## 1. 3 3次元非定常降灰シミュレーション (FALL3D) による敷地への影響確認

## 2. 自然災害時の非常用発電機の運用について

### 【ご質問】

再現計算結果  
(1989年12月25日12時)

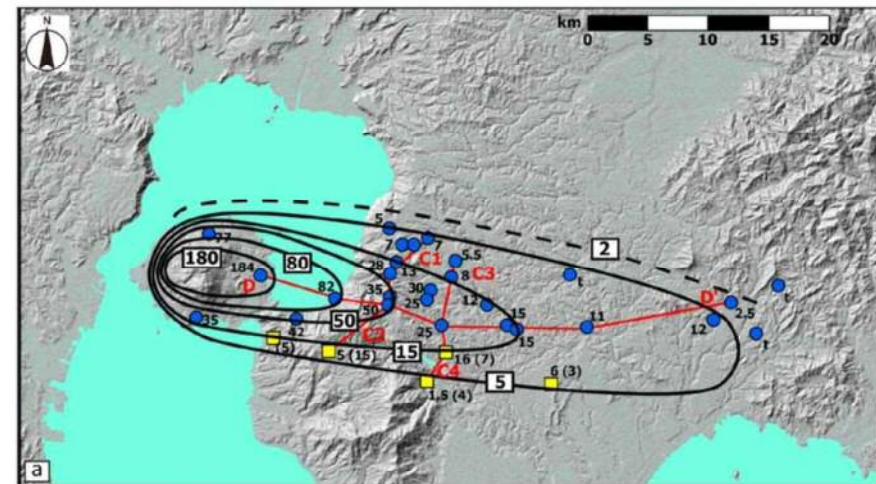
- FALL3Dによる再現計算結果とTodde et al., 2017に記載される層厚分布との比較により、再現が概ね可能であることを確認。

#### (2) 計算結果 [ケース①,②,③: 基本ケース]

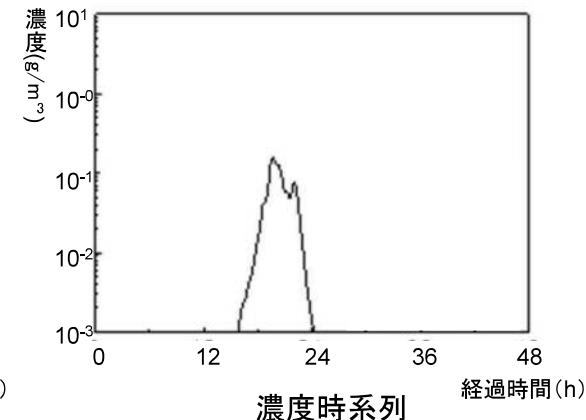
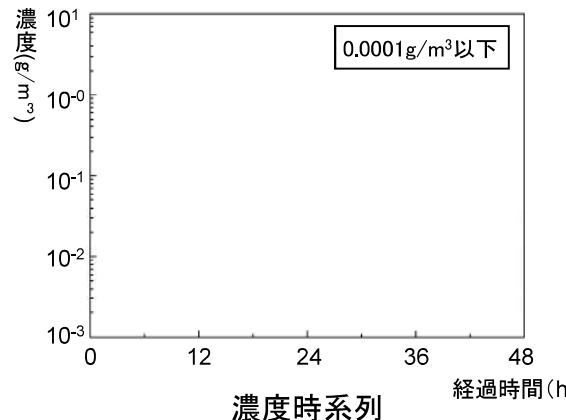
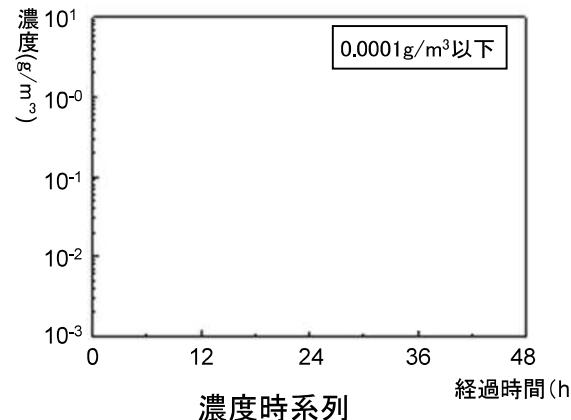
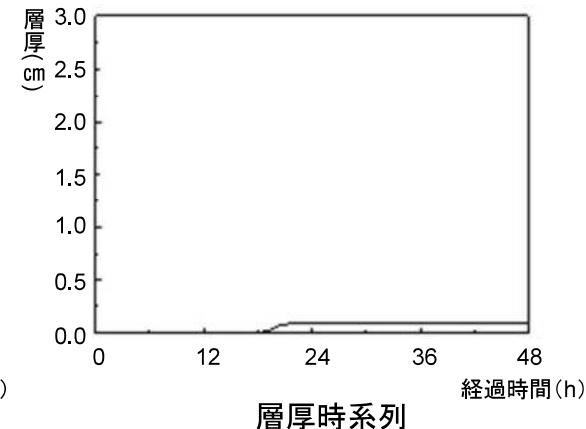
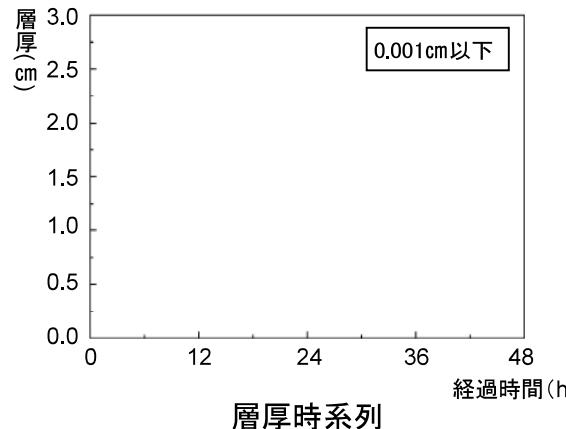
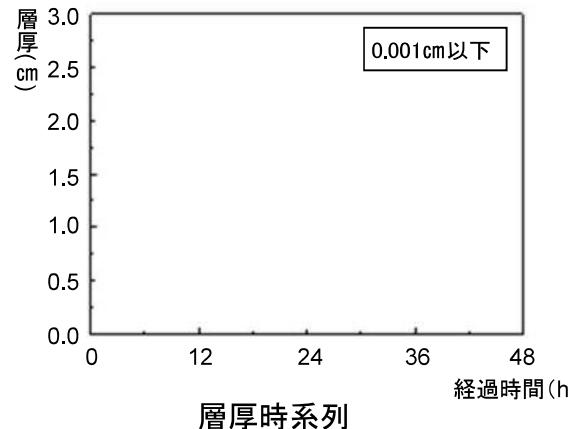
- 再現計算に基づくパラメータ（噴出物量0.26km<sup>3</sup>、噴火継続時間38h）を用いて、夏季代表風（服部(2016)と同様の手法）、TEPHRA2の結果において敷地での層厚が中央値及び平均値を与える風の3ケースについて、層厚、濃度を検討した。
- その結果、すべてのケースにおいて、当社評価（層厚15cm、気中濃度3.3g/m<sup>3</sup>）を十分下回ることを確認した。

④敷地向きの風(2010年8月4日21時)

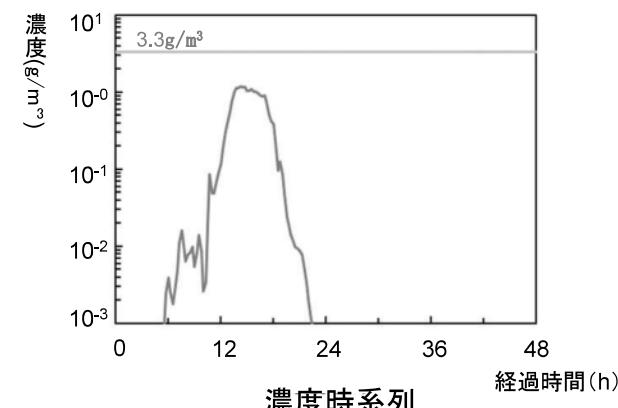
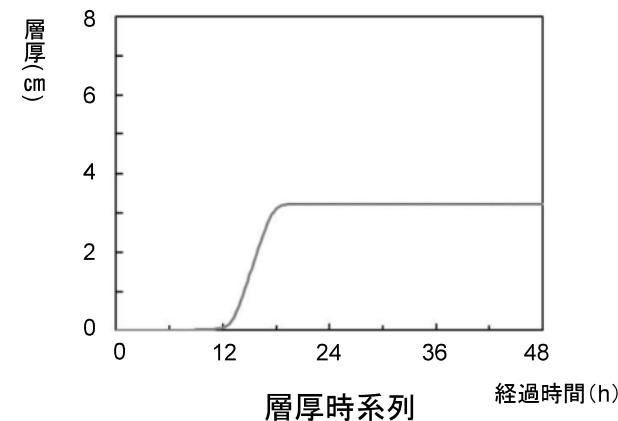
- 再現性が確認されたパラメータ（噴出物量0.26km<sup>3</sup>、噴火継続時間38h）を用いて、敷地向きの風（TEPHRA2において敷地での層厚が最大値を与える日時の風）に対する層厚、濃度を検討した。
- その結果、当社評価（層厚15cm、気中濃度3.3g/m<sup>3</sup>）を十分下回ることを確認した。

#### (2) 計算結果 [ケース④-1,④-2: 敷地向きの風+噴出率]

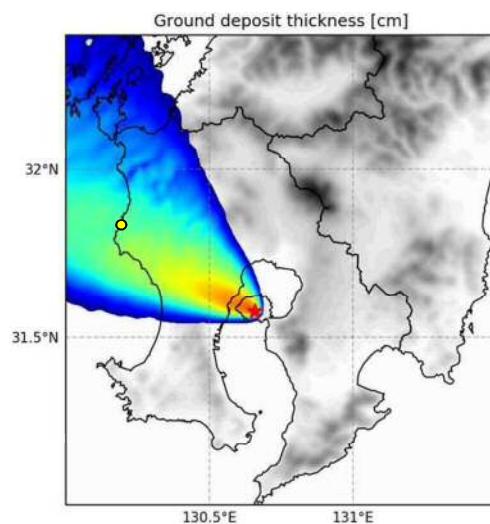
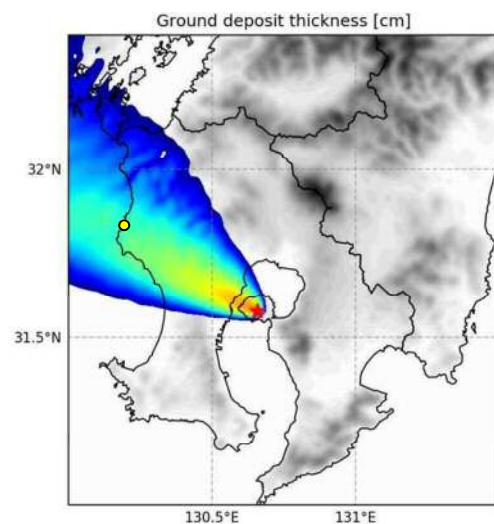
- より厳しい噴出率（噴出物量 $0.6\text{km}^3$ 、噴火継続時間24h）を用いて、敷地向きの風（TEPHRA2において敷地での層厚が最大値を与える日時の風）に対する層厚、濃度を検討した。
- その結果、当社評価（層厚15cm、気中濃度 $3.3\text{g/m}^3$ ）を十分下回ることを確認した。

④-3 敷地向きの風+噴出率  
(噴出物量 $0.6\text{km}^3$ +噴火継続時間24h)

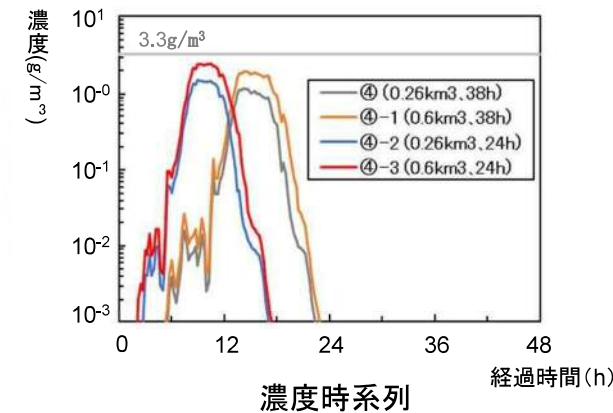
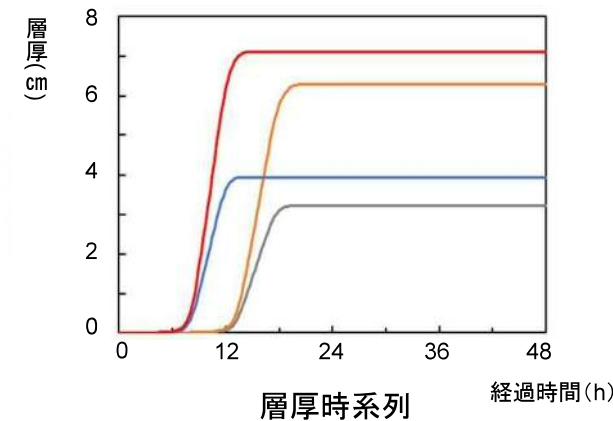
- ④-1と④-2を重ね合わせた、より厳しい噴出率 (噴出物量 $0.6\text{km}^3$ +噴火継続時間24h) を用いて、敷地向きの風 (TEPHRA2において敷地での層厚が最大値を与える日時の風) に対する層厚、濃度を検討した。
- その結果、当社評価 (層厚15cm、気中濃度 $3.3\text{g/m}^3$ ) を十分下回ることを確認した。

## 2. 1 川内原子力発電所の電源系統について

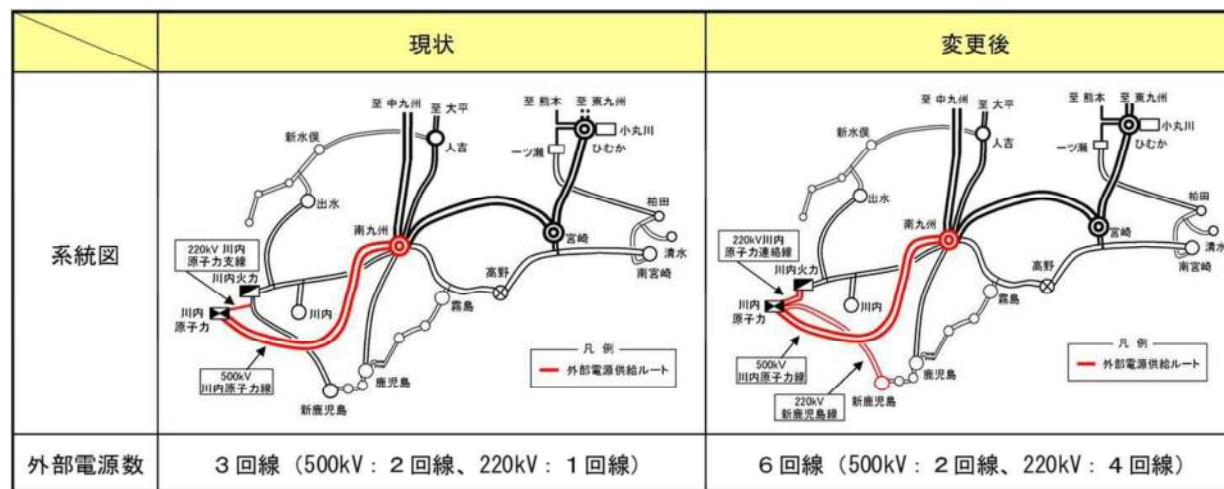
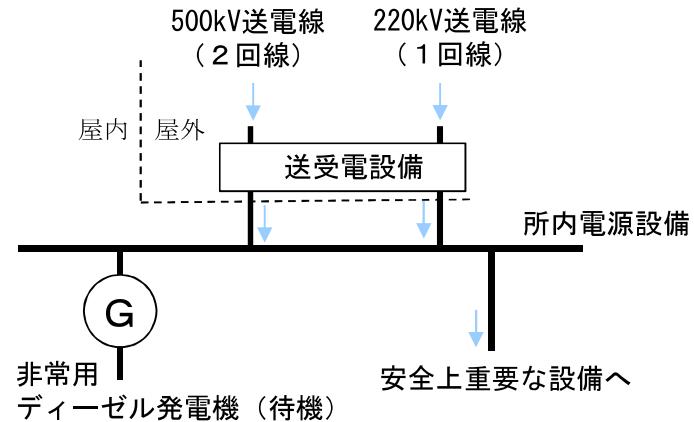
大雨や竜巻といった非常に強力な自然災害時には、あらかじめ外部電源から非常用ディーゼル発電機に切り替えておくことも考える必要があるのではないか。

- 原子力発電所では、安全上重要な設備に電源を供給するため、多重化された外部電源に加えて、非常用のディーゼル発電機等を設置しています。
- 非常用ディーゼル発電機は、風速100m/sの竜巻に対しても、その機能を確保できる設備であること及び、台風や落雷が予想される場合には、いつでも起動でき、電源を切り替えられる状態となっていることを確認することで、電源確保に万全を期すこととしています。
- さらに、2013年7月に施行された新規制基準のもと、深層防護の観点から、事故事象の進展に応じた安全対策を幾重にも設け、それぞれの段階で、その状況に応じた対策を講じることとしており、非常用ディーゼル発電機が使用できない場合に備え、大容量空冷式発電機等の複数段の電源供給手段を確保しています。
- これらを踏まえ、当社では、台風等の自然災害発生時においても、外部電源が健全な場合には、継続して外部電源から受電することとし、万が一の際には、幾重にも確保した電源供給手段により適切に対応する方針としています。
